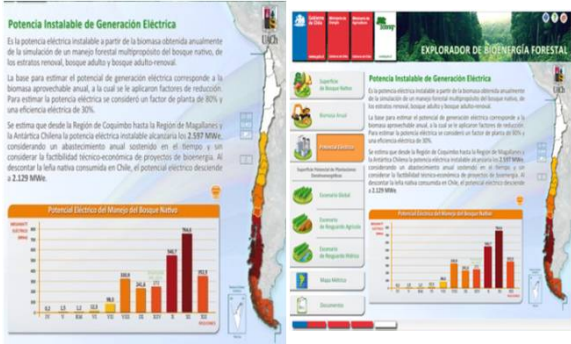
COLEGIO DE INGENIEROS DE CHILE A.G	10	2,2	18	El análisis de la PELP indica que, a priori, no se ha considerado la opción nuclear para. Por lo tanto, los escenarios resultantes a largo plazo tampoco consideran la energía nuclear. Parece extraño que no se considere la energía nuclear para Chile siendo que en la Unión Europea la participación nuclear es del orden del 30% promedio de los 28 países integrantes. Se requiere una explicación respecto a la no inclusión de centrales de energía nuclear, tomando en cuenta que se analiza un horizonte hasta 2050. ¿Es política del Estado no tomarlas en cuenta?
COLEGIO DE INGENIEROS DE CHILE A.G	11	2,2	18	Se requiere una explicación respecto a la no inclusión de centrales de embalse (considerando las de la XI Región), tomando en cuenta que se analiza un horizonte hasta 2050. ¿Es política del Estado no tomarlas en cuenta?
COLEGIO DE INGENIEROS DE CHILE A.G	12	2,2	18	Se debe explicar en más detalle: a) cuál es el concepto de costo de cada tecnología (Levelized Cost of Energy (LCOE) o Costo de Desarrollo u otro) que integra al costo de inversión, operación y mantención (COMA), variable no combustible (CVNC) y variable combustible, y que es el pertinente para la evaluación y comparación de los escenarios de generación de energía eléctrica; b) cuál es la metodología de determinación del costo; y c) cómo este costo participa en la evaluación y comparación de los diferentes escenarios.
